## **Tome I – Conception routière** **Mise à jour numéro 7**

# **Longueurs de servitude de non-accès**

*Au chapitre 11 « Servitude de non-accès », d'importantes modifications ont été apportées à la manière de déterminer les longueurs de servitude de non-accès à un carrefour dénivelé avec chemin de desserte et aux approches d'un pont. Ces modifications ont été publiées lors de la septième mise à jour du Tome I – Conception routière, le 15 juin 2005. Le présent article fournit des explications sur les changements apportés.*

Figure 1  
Servitude de non-accès –  
Carrefour dénivélé avec chemin de desserte

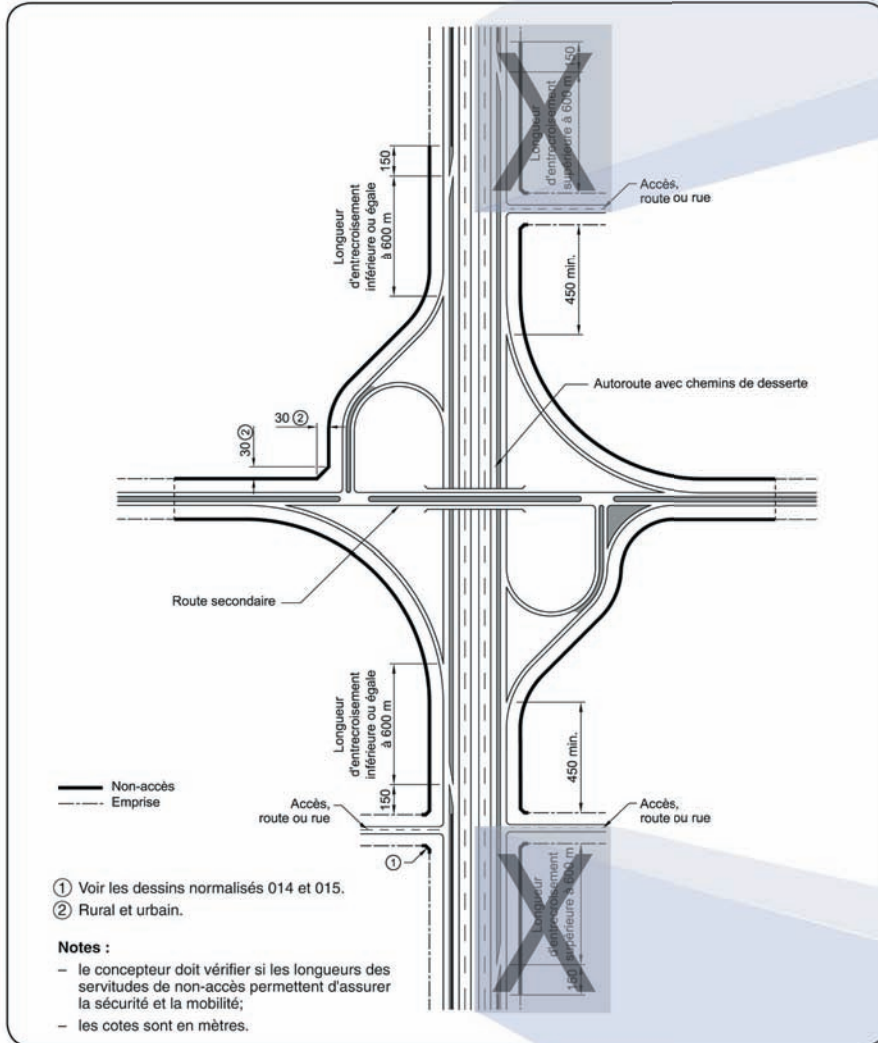
La norme relative aux longueurs de servitude de nonaccès à un carrefour dénivelé avec un chemin de desserte a donc été modifiée en fonction des longueurs d'entrecroisement souhaitables. On considère donc les deux situations suivantes :

- longueur d'entrecroisement inférieure ou égale à 600 m ;
- longueur d'entrecroisement supérieure à 600 m.

La figure 1, qui présente le dessin normalisé I-11-007 « Servitude de nonaccès – Carrefour dénivelé avec chemin de desserte », illustre ces deux situations.

Le DN I-11-007 présente le cas de la sortie de l'autoroute vers le chemin de desserte et

le cas inverse. La partie gauche du dessin normalisé illustre la situation où la longueur d'entrecroisement sur le chemin de desserte est inférieure ou égale à 600 m.

La servitude de nonaccès applicable sur le chemin de desserte comprend deux zones. La première commence à 150 m avant le musoir de convergence de la sortie d'autoroute et la seconde zone comprend la longueur d'entrecroisement. La longueur de servitude de nonaccès de 150 m qui commence avant le musoir remplace celle de 15 m que prescrivait la norme auparavant. Cette longueur permet aux véhicules qui empruntent le chemin de desserte à partir d'une propriété riveraine d'accélérer à une vitesse facilitant leur insertion dans le courant de véhicules provenant de l'autoroute. En effet, cette longueur est de l'ordre de celle d'une voie d'accélération pour une route où la vitesse de base est de 70 km/h et dont la vitesse de départ des véhicules est nulle, soit l'arrêt.

Comme dans le cas précédent, la servitude de nonaccès applicable sur le chemin de desserte comprend deux zones. Une de ces zones correspond à la longueur d'entrecroisement, tandis que l'autre est le prolongement de cette servitude de

nonaccès sur une distance de 150 m après le musoir de divergence de l'entrée sur l'autoroute. Cette valeur de 150 m remplace celle de 15 m prescrite dans la précédente version de la norme. La longueur de 150 m après le musoir de divergence permet la décélération des véhicules voulant accéder à une propriété riveraine après le musoir et non dans la zone d'entrée sur l'autoroute. Elle est du même ordre de grandeur que celle d'une voie de décélération jusqu'à l'arrêt pour une route dont la vitesse de base est de 90 km/h.

La partie droite du DN I-11-007 illustre le cas où la longueur d'entrecroisement sur le chemin de desserte est supérieure à 600 m.

Comme dans le cas précédent, une servitude de nonaccès d'une longueur de 150 m est appliquée avant l'entrée sur le chemin de desserte et sur 150 m après la sortie sur l'autoroute. Toutefois, afin de respecter la longueur d'entrecroisement souhaitable entre un carrefour mineur et une voie latérale, un accès au chemin de desserte ne peut être autorisé à moins de 450 m du musoir de divergence de la sortie vers la route secondaire ou à moins de 450 m du musoir de convergence de l'entrée sur le chemin de desserte.

Des modifications mineurs ont été apportées au DN 007 « Servitude de non-accès carrefour dénivélé avec chemin de desserte » afin qu'il reflète davantage le contenu de la section 11.4.6 « Carrefour dénivélé avec chemin de desserte » du chapitre 11 « Servitude de non-accès ». Ces modifications seront publiées lors de la prochaine mise à jour du *Tome I - Conception routière*, prévue pour le printemps 2006.

Figure 2  
Servitude de non-accès – Approches d'un pont

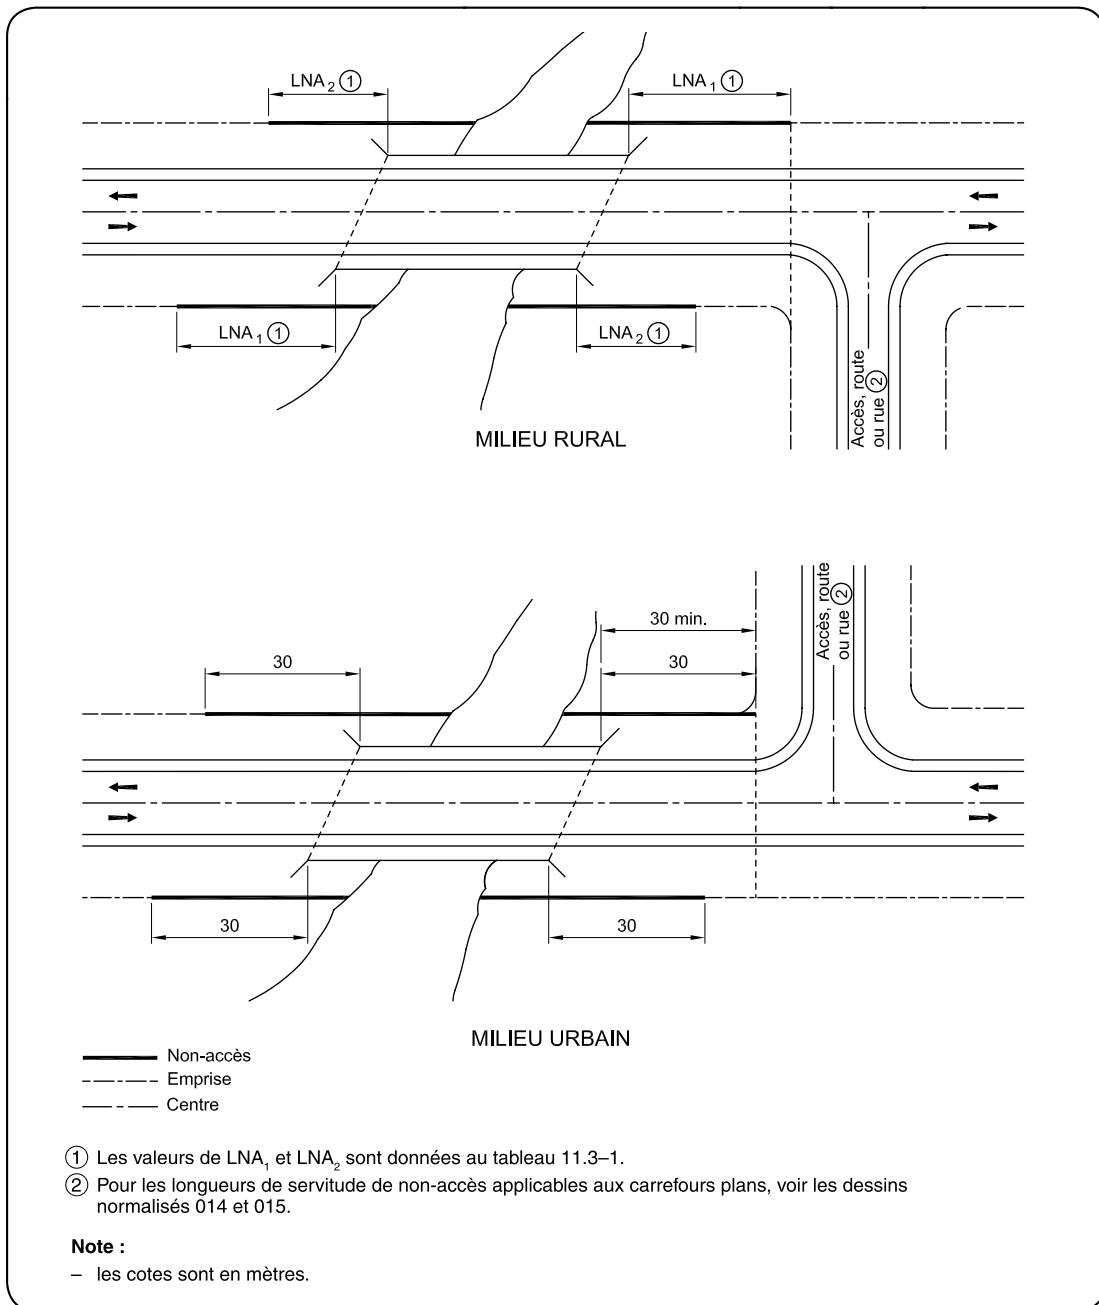
la sécurité des automobilistes, et la mise en place d'un dispositif de retenue aux approches d'un pont vise le même objectif. Cependant, la version précédente de la norme relative aux longueurs de servitude de nonaccès aux approches d'un pont ne tenait pas compte de la longueur du dispositif de retenue nécessaire pour protéger les approches d'un pont. Ainsi, la longueur du dispositif de retenue était parfois plus importante que celle de la servitude de nonaccès et cela pouvait occasionner des problèmes lorsqu'un accès se trouvait dans la partie protégée par le dispositif de retenue. La norme a donc été modifiée pour tenir compte de la présence des dispositifs de retenue à cet endroit.

En milieu rural, la longueur d'une servitude de nonaccès aux approches d'un pont est fonction de la classification fonctionnelle de la route et de sa vitesse de base. Le tableau 1

présente les valeurs de ces longueurs. La valeur de LNA1 correspond à la longueur du nonaccès à l'entrée du pont et la valeur de LNA2 correspond à la longueur du nonaccès à la sortie du pont, comme l'indique la figure 2. Ces valeurs ont été estimées à partir de la moyenne des longueurs nécessaires en dispositifs de retenue (glissière semi-rigide avec profilé d'acier à double ondulation – déviation latérale) à l'approche d'un pont.

L'introduction de cette nouvelle façon de faire pour déterminer les longueurs de servitude de nonaccès aux approches d'un pont a pour effet d'augmenter les longueurs de ces servitudes sur les routes à vitesse élevée et de les diminuer sur les routes à basse vitesse.

En milieu urbain, la longueur de la servitude de nonaccès est passée à 30 m, ce qui correspond à peu près à la longueur minimale de protection aux approches d'un pont avec un dispositif de retenue. Cette longueur est également représentative d'une vitesse de base de 60 km/h. En milieu urbain, il ne semblait pas nécessaire de couvrir plusieurs vitesses, puisque celle de 60 km/h semblait représentative de la vitesse habituellement pratiquée dans un tel milieu.
